(仮称)三種五城目風力発電所  
環境影響評価準備書についての  
意見の概要と事業者の見解

ENEOS リニューアブル・エナジー株式会社

## 第2章 環境影響評価準備書について提出された環境保全の見地からの意見の概要と事業者の見解

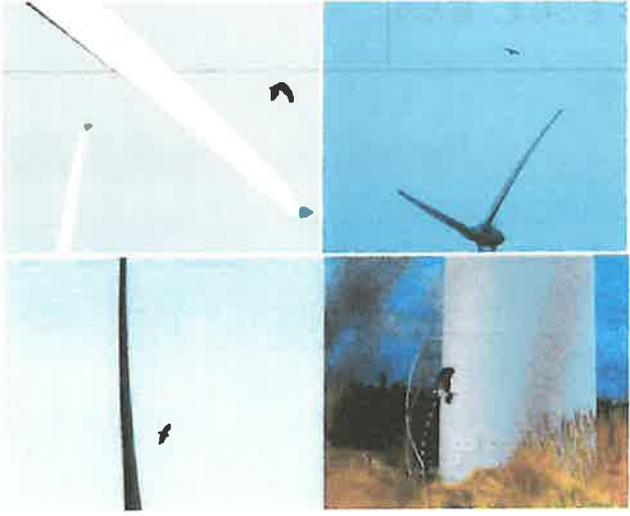
No.	意見書	事業者の見解
6-4	<p>・年間衝突率 クマタカのブレード・タワー等への接近・接触について、貴社は年間衝突率が低いことを根拠に影響は小さいと考えられる、という予測結果を出している(p1080)。これによると最も確率の高い由井・江頭モデルにおいて単年で0.087個体、20年で1.7540個体となっている。これを影響が小さいと判断することに疑義がある。クマタカのような2年に1回の繁殖で、1回に1羽のみという低い繁殖率の希少猛禽類にとって、20年に1羽でも種の保存へのインパクトは大きい。さらに問題なのは、実際の事例では衝突確率を大幅に上回る衝突事故が風力発電施設で起きていることである。</p> <p>北海道北部・幌延町の風力発電施設「浜里ウインドファーム(WF)」は、稼働から2年足らずの間に国の天然記念物のオジロワシ10羽とオオワシ1羽の計11羽がバードストライクで死傷しており、バードストライク確率は想定13倍以上で、期待したバードストライク防止対策システムも効力を発揮しなかったことが報告されている(2025.4.16朝日新聞)。稼働後わずか2年でこのような衝突事故が起きていることから考えて、現状の衝突確率予測には限界があると考えざるを得ない。環境アセスメントでの想定を上回る頻度でバードストライクが相次いでいることについて、環境省も「バードストライクの予測は難しい。今後は評価の手法の改善が求められる。」と話していることが報道されている(2025.4.2 NHK)。</p> <p>クマタカに関しては、2023年6月に貴社によるJRE鶴岡八森山風力発電所の5号機付近で1羽が風力発電施設と衝突し死亡する事故が起きている。この発電所ではクマタカの飛翔確認数及びクマタカの繁殖成功率がともに風車建設後に低下したことが事後調査報告書で報告されており、この結果は、風車の数を当初予定の9基から5基に減らした上で生じたことから、単に本数を減らすだけでは十分な解決策にならないことを示唆している。本事業も供用後には高い確率で鳥類の衝突や繁殖率の低下が起きることが懸念されるため、事業は現時点をもって中止するべきである。</p>	<p>衝突確率については、最新の知見を踏まえ、各予測モデルのメリット・デメリットを考慮し、複数の予測モデルを採用して解析を行い、専門家にも確認の上、予測評価を行いました。クマタカについては、環境省モデルでは、20年間で0.6640個体、由井・島田モデルでは、20年間で0.9020個体と20年間で1個体以下となります。由井・江頭モデルの全数による予測結果では、20年間で1.7520個体となりますが、クマタカはペアにより主要な行動範囲は重ならないため、各ペアの行動範囲を踏まえた予測では、いずれのペアも20年間で1個体以下となります。また、環境保全措置として、風力発電機のブレードやタワーとの衝突リスクの低減、回避、抑制対策も講じることで、事業による影響は小さいと考えます。ただし、予測の不確実性があるため、事後調査を行い、環境影響の程度が著しいことが明らかになった場合には、専門家等の指導及び助言を得ながら、必要に応じて適切な措置を講じます。</p>
